PARC EOLIEN DES JARRIES

Dossier de demande d'autorisation environnementale

Pièce n°15 : Avis MRAe et son mémoire en réponse

**Avis de la Mission Régionale d'Autorité environnementale
Nouvelle-Aquitaine
relatif au projet de parc éolien des Jarries
dans la commune de Frozes (86)**

Figure 1: Plan de masse du projet superposée de la typologie des habitats

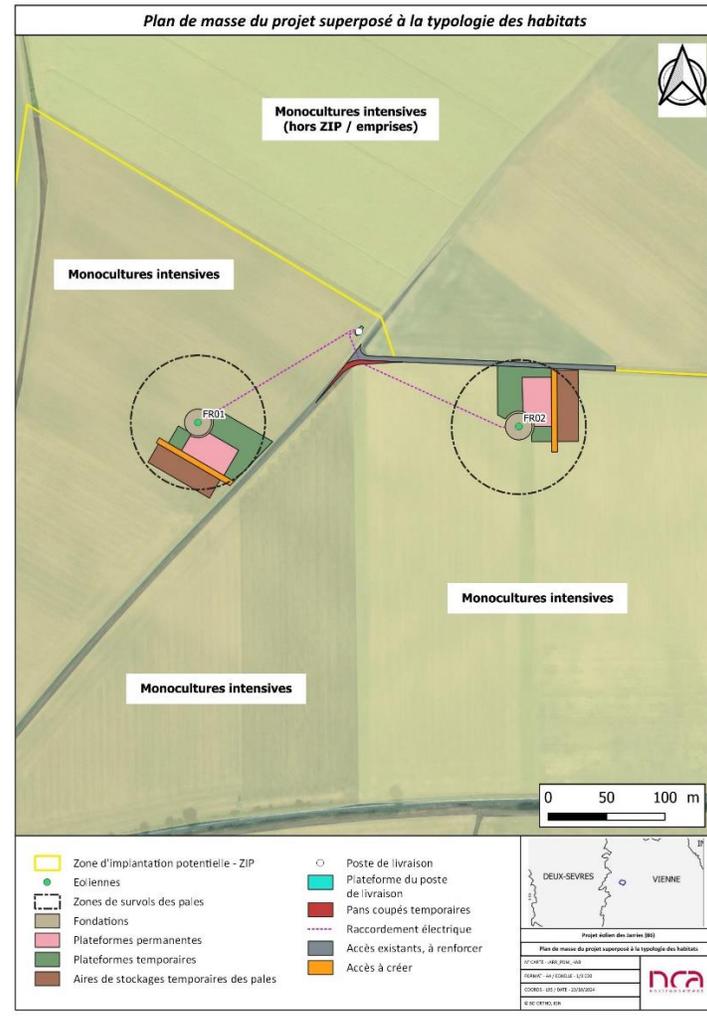
La MRAe rappelle que le raccordement du parc éolien au réseau public d'électricité fait partie intégrante du projet et recommande que les enjeux environnementaux liés aux opérations de raccordement soient précisés et fassent l'objet de la mise en œuvre de la séquence Éviter Réduire Compenser (ERC).

Concernant le réseau électrique interne (entre les éoliennes et jusqu'au poste de livraison), celui-ci traverse des parcelles de monocultures intensives (cf : Figure n°1) qui ne présentent pas d'enjeux particuliers pour le volet « Milieu naturel ».

Figure 3: Emission de CO₂ par kWh des différentes énergies (IPPC - GIEC) - Source : rapport "Analyse du Cycle de Vie de la production d'électricité d'origine éolienne en France" ADEME - 2015

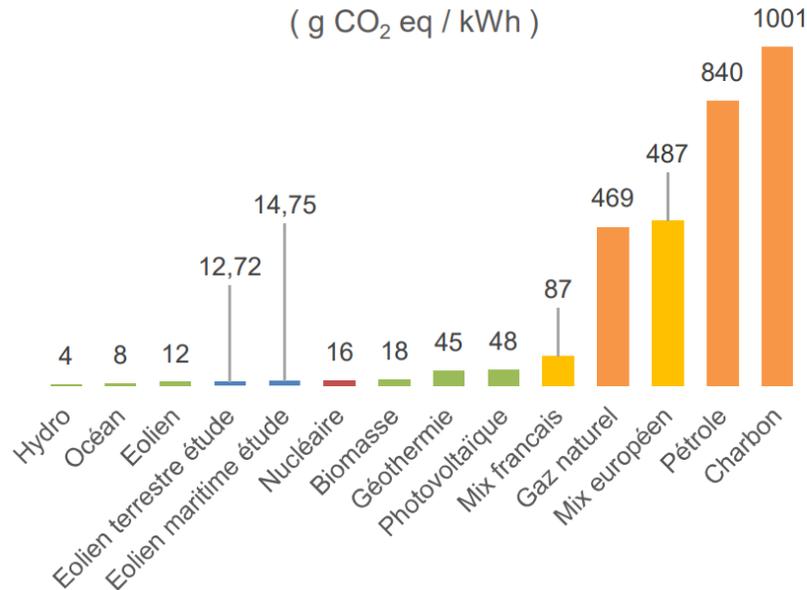
Un bilan global des émissions de CO₂ du projet sur l'ensemble de sa durée d'exploitation est attendu. **La MRAe recommande de compléter le dossier sur ce point** en se référant au Guide méthodologique de février 2022 du Ministère de la Transition Écologique de prise en compte des émissions de gaz à effet de serre dans les études d'impact, et en précisant les mesures permettant de les réduire. Le bilan devrait notamment prendre en compte le lieu et le mode de production des matériaux, le transport jusqu'au site du projet, la phase de travaux, l'entretien et la phase de démantèlement.

L'ACV prend en compte plusieurs critères, tels que la consommation de matières premières, la production de déchets, l'empreinte carbone, ainsi que la consommation d'énergie durant chaque étape du cycle. Les résultats de cette analyse démontrent que, sur l'ensemble de son cycle de vie, un parc éolien présente un

faible impact environnemental, en particulier en matière d'émissions de CO₂, ce qui renforce l'intérêt de cette technologie dans la transition énergétique.

Le cycle de vie d'une éolienne (fabrication, acheminement sur site, installation, maintenance et démantèlement) représente un "coût" en énergie. L'ADEME estime que le taux d'émission du parc éolien français est en moyenne de 12,7 g CO₂ /kWh (sur la base des données du parc effectif en 2013, soit 3 658 éoliennes). Ainsi, en tenant compte du productible annuel du parc éolien des Jarries, qui est :

Figure 7: Localisation des trois sites

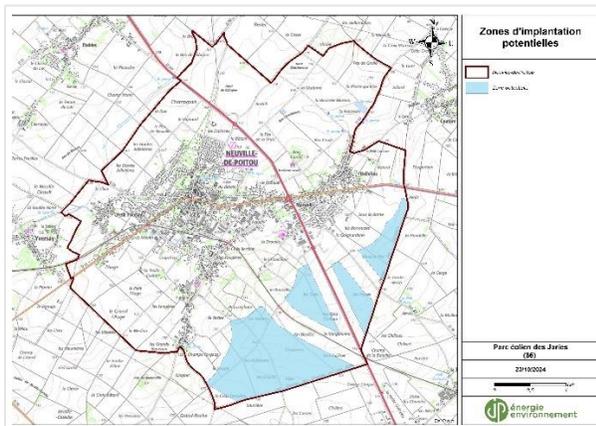
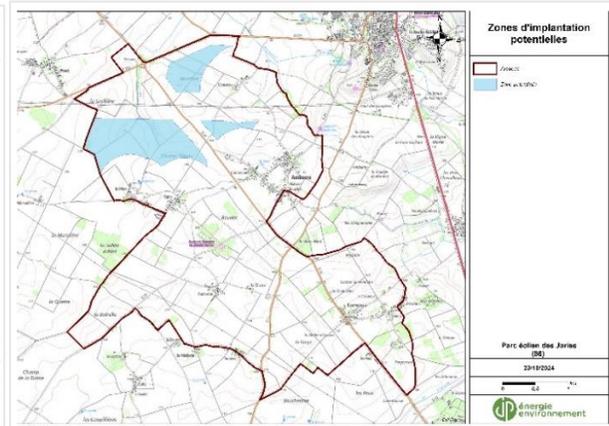
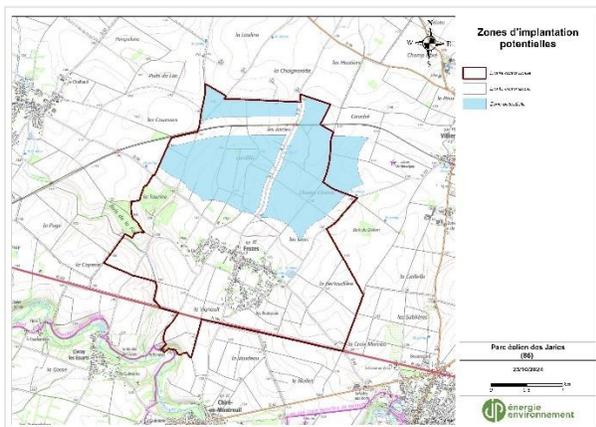
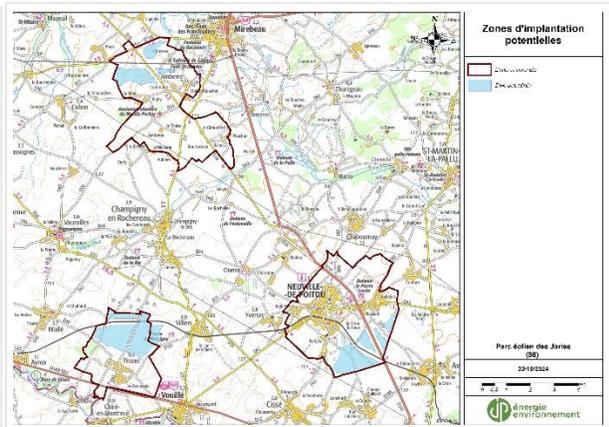
Le projet s'implante toutefois dans un secteur à enjeux forts. La ZIP est localisée dans le projet d'extension du site Natura 2000 Plaines du Mirebalais et du Neuvilleois désigné en zone de protection spéciale pour la préservation de l'avifaune de plaine, en particulier pour l'Outarde canepetière. À cet égard, il est rappelé que la stratégie régionale de l'État pour le développement des énergies renouvelables en Nouvelle-Aquitaine pose le principe d'évitement des sites Natura 2000 terrestres pour les projets éoliens. Dès lors, la justification de la localisation du projet n'apparaît pas satisfaisante. La MRAe recommande au porteur de projet de poursuivre la recherche de solutions d'implantation alternatives sur un espace de moindre enjeu sur l'avifaune.

Pour ce faire, plusieurs sites ont été étudiés à l'échelle de la Communauté de Communes du Haut-Poitou, favorable au développement de projets éoliens sur son territoire. En tenant compte des contraintes rédhibitoires sur ce secteur, trois zones d'implantation potentielles ont été retenues.

Les trois sites concernés se trouvent sur les communes de Neuville de Poitou, Amberre et Frozes, présentés dans les cartes ci-dessous :

Dans ce cas de figure, la zone d'implantation la plus favorable se situe sur la commune de **Frozes** en raison de son score total le plus faible. Les autres ZIP localisées sur les communes de **Neuville de Poitou** et **Amberre** ont toutes les deux obtenues un score plus élevé. On relève au passage que ce sont les critères d'acceptabilité et les sensibilités environnementales qui creusent l'écart avec le site Frozes. Par conséquent, elles seront écartées de l'étude.

Les résultats de cette analyse montrent que la zone située sur la communes de Frozes est la plus favorable pour l'implantation du projet éolien, en raison de son score total le plus faible. Les autres zones, Neuville de Poitou et Amberre, présentent des sensibilités et contraintes plus élevées, et sont donc écartées.
